Informações importantes — Dell OptiPlex 790/990

Placa de sistema

Os computadores Dell OptiPlex 790/990 são agora fornecidos com uma nova placa de sistema, sem os seguintes componentes:

Figura2. Placa de sistema com o sensor térmico e o dissipador de calor removidos

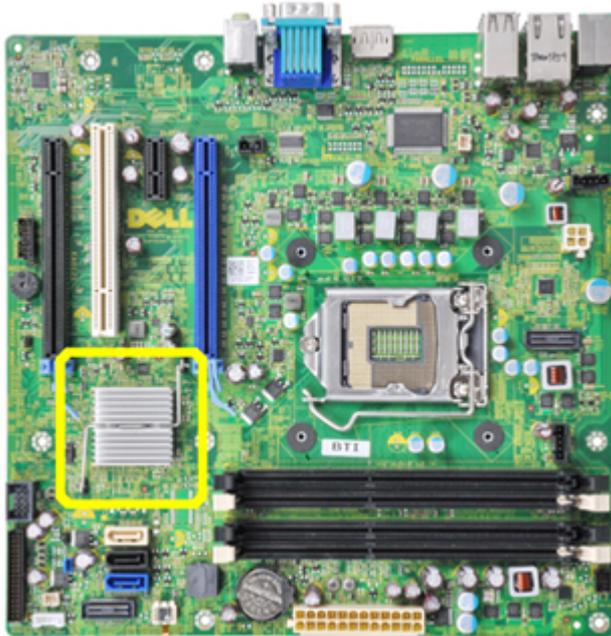
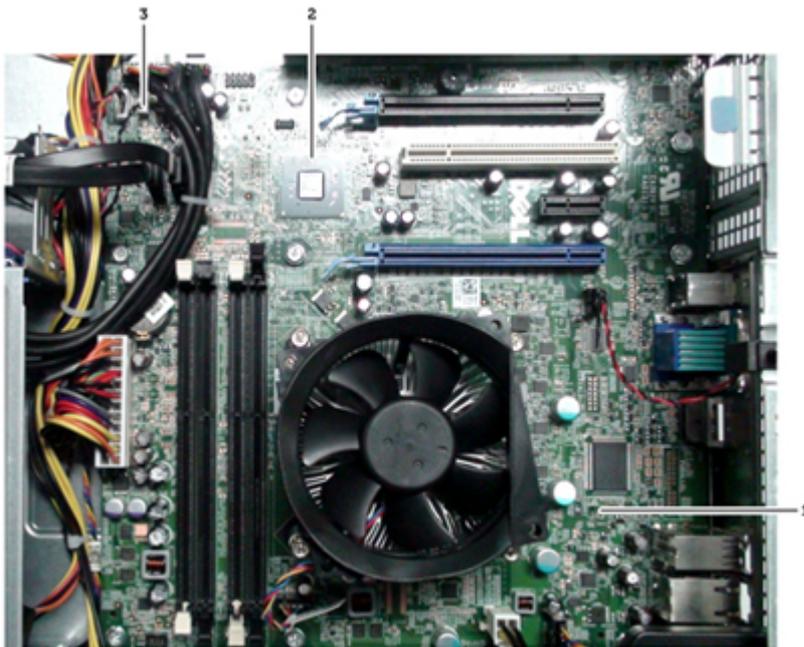
- Dissipador de calor
- Sensor térmico da fonte de alimentação (removido apenas do chassis do Desktop)

Todas as placas de sistema fornecidas com a versão A11 (ou posterior) **NÃO** contêm o dissipador de calor.

O sensor térmico da fonte de alimentação foi removido apenas do chassis do Desktop.

1. conector do sensor térmico 1 e cabo removidos
2. dissipador de calor do chipset removido
3. conector do sensor térmico 2

NOTA: Se tiver substituído a placa de sistema por uma nova para o chassis do Desktop, assegure-se que a versão do BIOS é A11 ou posterior.

ADVERTÊNCIA: Caso não actualize o BIOS, poderá surgir a mensagem de erro **Alert! Chipset heat sink not detected (Alerta! Dissipador de calor do chipset não detectado)** durante o teste POST (Power-On Self Test).
